ERDGAS-FL NOWAL
 DN 1200 MOP 100
 Rehden nach Drohne

Lageplan zur Planfeststellung

von SP 2 + 736 m bis SP 3 + 478 m

Plan-Nr.: 17.00.00.PL.01.05

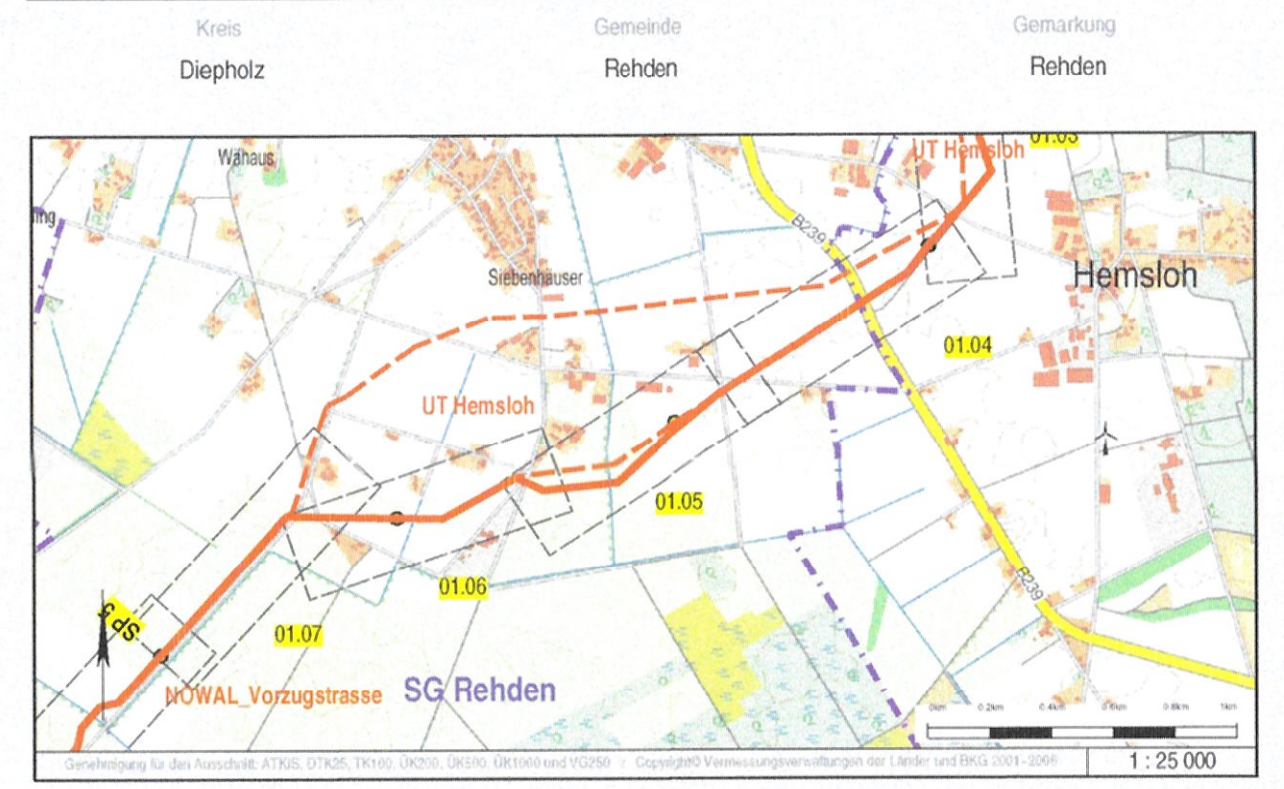
Rev.	erstellt	geprüft	freigegeben	Änderung		
B	18.07.2015	Kohlhaas (Kröll)	Serr (GASCADE)	11.08.2015	Bühning (GASCADE)	Umtrassierung Mackerstett TS 1010.2.1 - TS 1012.2.1 eingetragen
A	24.04.2015	Kohlhaas (Kröll)	Serr (GASCADE)	27.04.2015	Bühning (GASCADE)	Umtrassierung TS 1008 - TS 1017.1.1
-	15.08.2014	Kohlhaas (Kröll)	Serr (GASCADE)	24.10.2014	Bühning (GASCADE)	Erstellenstellung
